「デジタル安全保護系に関する日本電気協会規格の技術評価に関する検討チーム会合
における日本電気協会への説明依頼事項(その2)」に対する回答
(JEAC4620-2020 及び JEAG4609-2020)

令和4年●月●日
(一社)日本電気協会
原子力規格委員会

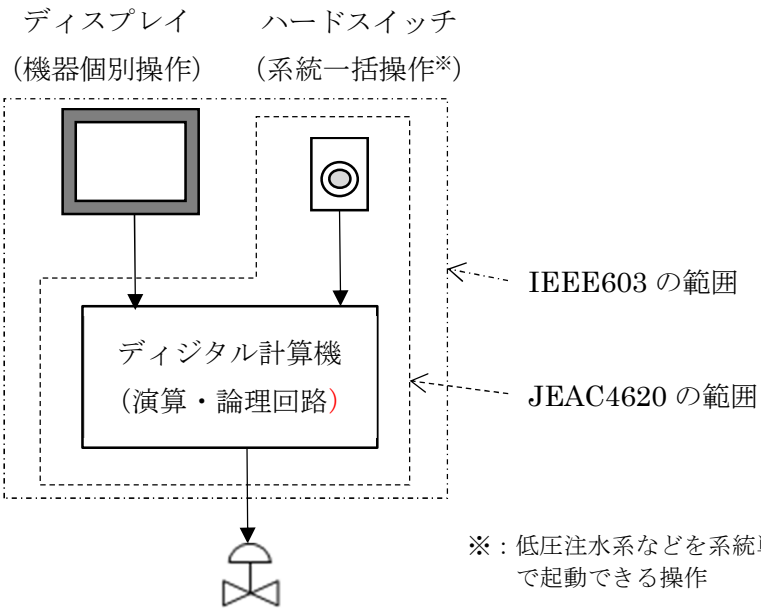
(2) 7 ページ (2) において、IEEE 規格、IEC 規格から本規程に反映した事項について質問しました。IEEE603 等では手動操作系も含め広く安全系のソフトウェアが対象となると理解しています。手動操作回路についてどのように対応したのかを説明して下さい。また、規格・ガイドが対象とする設備及び技術の範囲を IEEE の最新版と比較して示して下さい。

国内のデジタル安全保護系に関する手動操作としては、ディスプレイによる機器個別操作(ポンプの起動/停止, 弁の開/閉 等)とハードスイッチによる系統一括操作(原子炉停止, ECCS作動 等)に大別されます。原子炉停止系及び工学的安全施設系を作動させる設備として系統一括操作のハードスイッチは安全保護系相当であり、JEAC4620の対象としています。系統一括操作のハードスイッチの信号はデジタル計算機に入力され、デジタル計算機内の演算・論理回路を経て弁やポンプなどの起動信号として出力されます。

一方、機器の個別操作のための操作信号や、安全保護系のブロックやりセットの操作信号は安全保護系を作動させるための操作信号ではありませんが、デジタル計算機に入力され、原子炉停止系および工学的安全施設作動系の演算・論理回路において安全保護系が適切に作動できるようロジックが構成されています。

なお、IEEE603-2018 は“safety system”を対象としており、機器個別操作も全てすべて含まれていると考えます。

JEAC4620 の「4.14 手動操作」については、2008 年制定当時の安全保護系の規格である JEAC4604-1993 の要件を参照しています。IEEE603 の手動制御の項の中でこれ以外の要件として、操作部の設置場所や操作回数などの最少化などがありますが、これらは制御室の設計や誤操作防止対策などによるものと考え、JEAC4620 に反映しておりません。

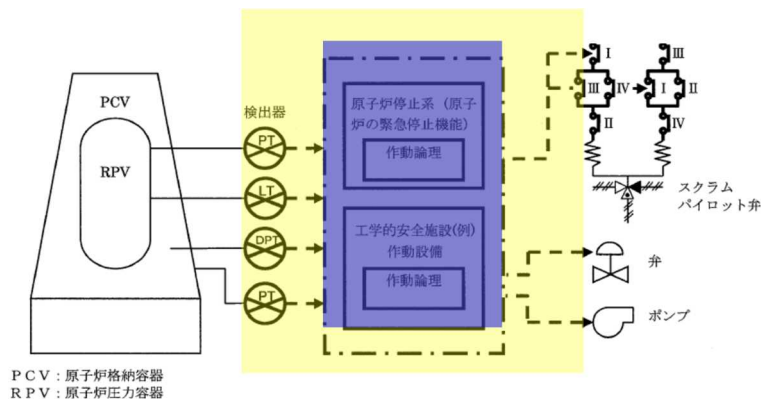
① 16 ページ (6) には「アンアベイラビリティや誤動作率の信頼性評価においては、システムを構成する各設備（ハードウェア構成要素）を適切に考慮する必要があります。」とありました。今回検出器とみなすとされた核計装や放射線モニタのようにその内部処理として、燃料の許容限界を超えないようにするための安全に係る設定値に対する原子力特有のトリップ信号判定処理等にデジタル計算機が使われている場合、ハードウェア構成要素としてだけでなく、そのソフトウェア構成要素としてどのように考慮されるのか説明して下さい。

個別回答に先立ち、本規程における「デジタル安全保護系」及び「安全保護系としての機能を実現するソフトウェア」の意味を改めてご説明します。

安全保護系において、特に高い信頼性が求められる「原子炉停止系及び工学的安全施設作動系の演算・論理回路」(下図の青色ハッチング)を、デジタル計算機内のアプリケーションのソフトウェアで実装している場合、その検出器から動作装置入力端子までを含めて「デジタル安全保護系」(下図の黄色ハッチング)であると考えています。

「原子炉停止系及び工学的安全施設作動系の演算・論理回路を実装したアプリケーションのソフトウェア」を指します。よって、本規程におけるソフトウェアへの要件は、それらの演算・論理回路を実装するソフトウェアに対して適用することを意図しています。
